TECHNICAL BULLETIN 015

FIAT 1.9 JTD-MOTORER / FLÄKTREMSSYSTEM / REMINFORMATION

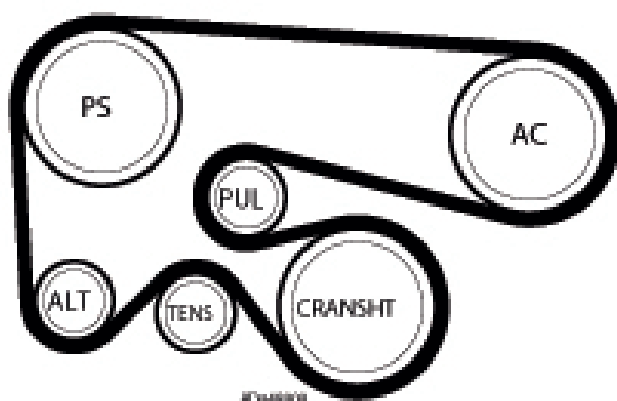
På ett antal olika Fiat-modeller med 1.9 JTD-motorn där AC-kompressorn sitter i fläktremssystemet har detta system justerats flera gånger sedan det introducerades.

Remlängd, spännare, spännrulle och löphjul har anpassats för att kontinuerligt förbättra systemets prestanda.

Det innebär att 6PK1840, som tidigare rekommenderades för vissa av dessa modeller, inte längre ska monteras på 1.9 JTD med AC i systemet. Mer information om korrekt användning finns i vår webbkatalog.

Det innebär att Fiat numera bara har en enda remstorlek för detta system: OE/OES-numren är 55189679 och 71734476.

Motsvarande Gates Micro-V®-rem är **6PK1835XQ**.
